## **Réalisation de l'assainissement**

### **Notice d'incidence**

**Porter à connaissance au dossier enregistré sous le n°54-2017-00174  
et complément relatif au courriel du 12/05/2022**

# LE 330 MOULIN

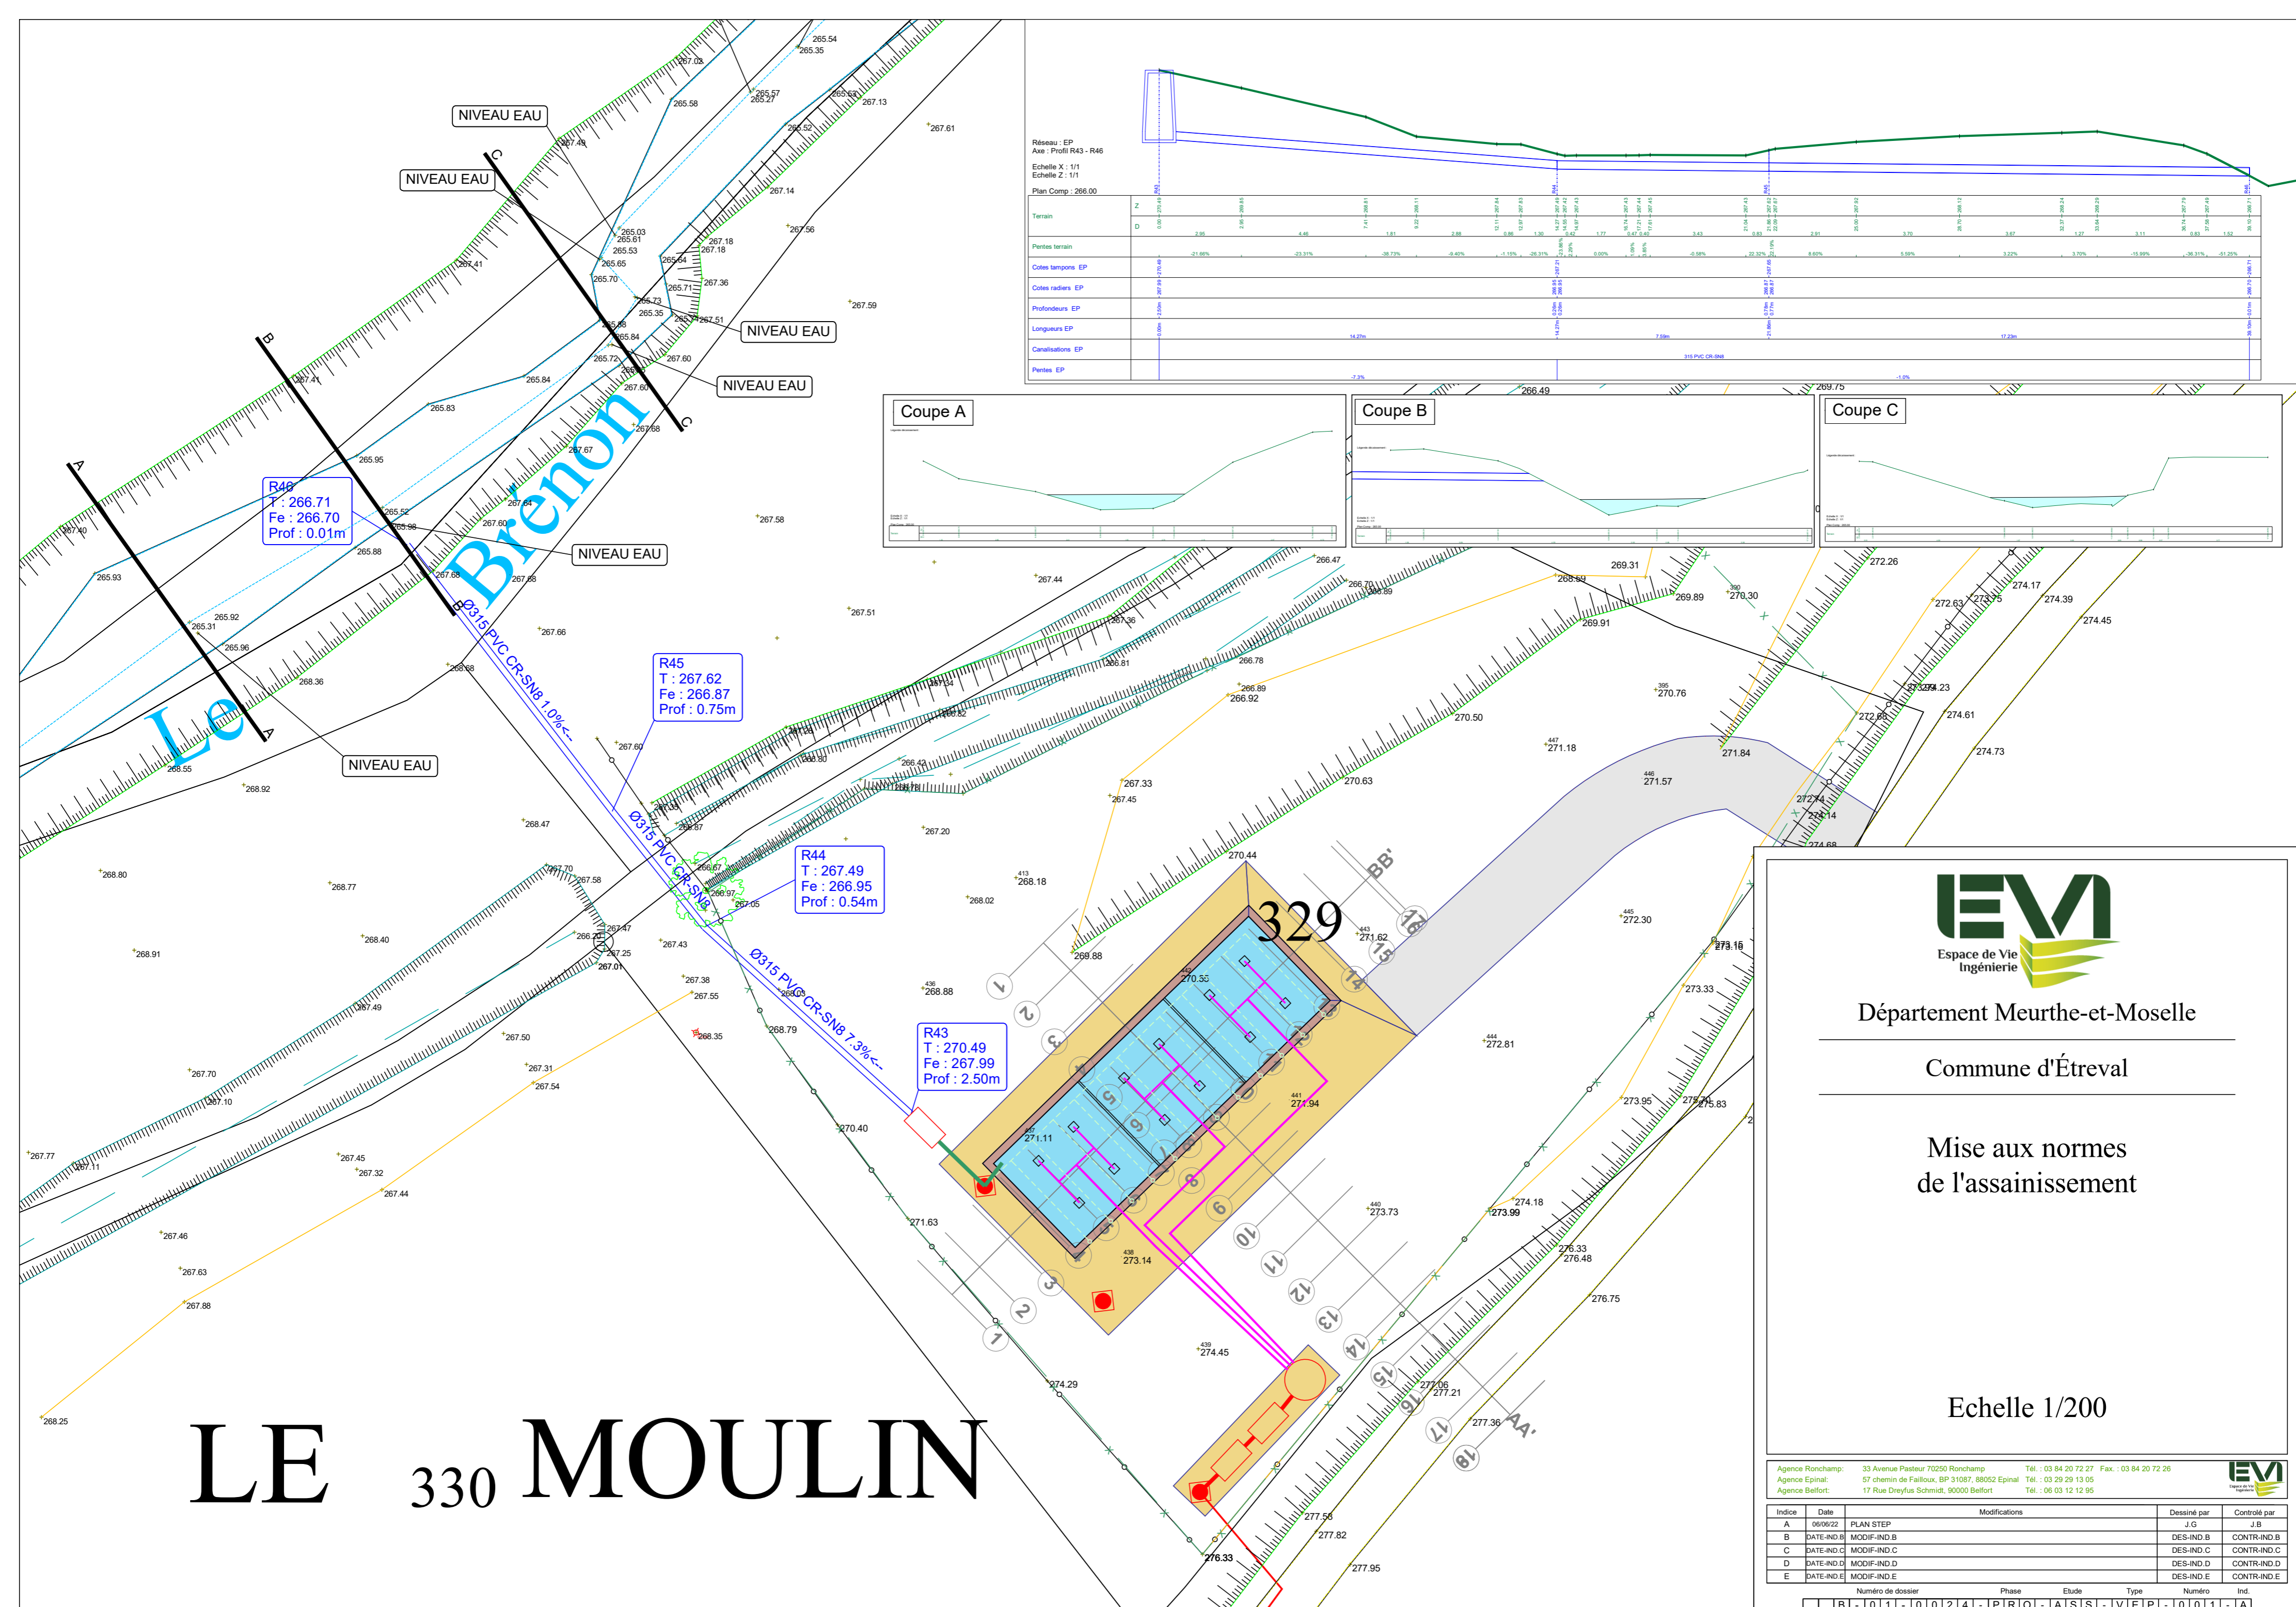
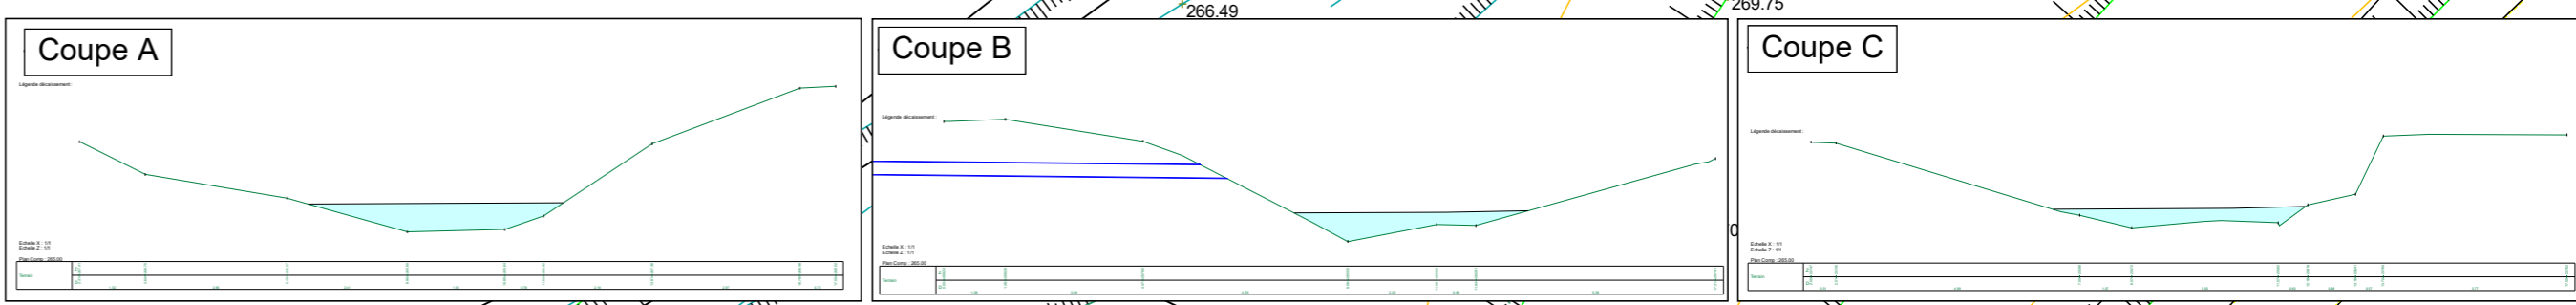
- Un plan des travaux plus précis de la canalisation de rejet projetée (en particulier au niveau du cours d'eau ) ainsi qu'un profil en long et profil du cours d'eau.
- Les modalités d'exécution des travaux (terrassements, matériaux qui seront mis en œuvre, enrochements éventuels, etc ...)

La vue en plan des travaux de la canalisation de rejet de la STEP ainsi que les profils du cours d'eau sont annexées au présent document.

Les travaux qui seront effectués sur les berges du Brenon seront très limités et permettront uniquement la mise en place de la canalisation exutoire et du point de rejet. La canalisation sera posée à l'aide d'une tranchée qui sera comblée dès la pose de la canalisation effectuée. Cette intervention sera très limitée dans le temps. Le point de rejet sera adapté au terrain naturel actuel et il n'est pas envisagé la réalisation de déblais ou de remblais.
